Lieferantenfreigabe

SEW-Antriebe der Baureihen
X.F.. / X.K.. / X.e.. / P.. / XP.. / P-X..

Schmierstofffreigaben – aktuellste Fassung unter: www.sew-eurodrive.de/schmierstoffe

Änderungsinformation:

1.3 Schmierstoff-Wechselintervalle

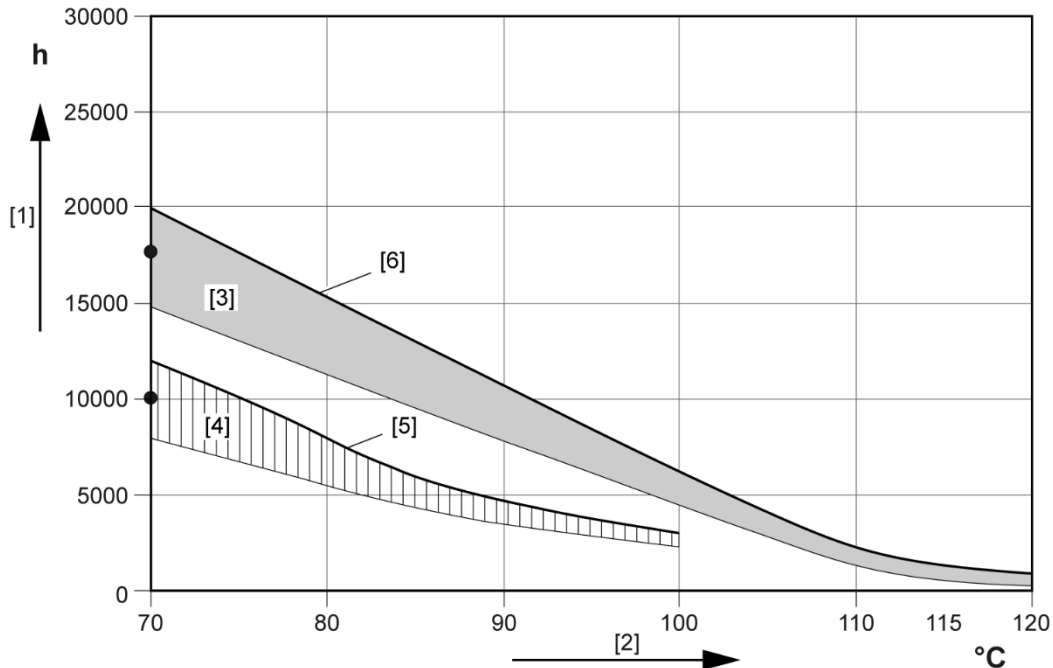
Kap. /Seite	Beschreibung (Änderungen zur letzten Ausgabe)	Änderungsnr.
1.3 /4	Diagramm: SEW GearOil Synth ergänzt	200209
2 /7	SEW GearOil Base US Version für VG 220 und VG680 verfügbar. Weitere Viskositäten in US Version auf Anfrage	
2 /7	Shell „Omala F“ Reihe entnommen	
2 /8-9	SEW „GearOil Synth E1“ und „GearOil Synth H1 E1“ Reihen hinzugefügt.
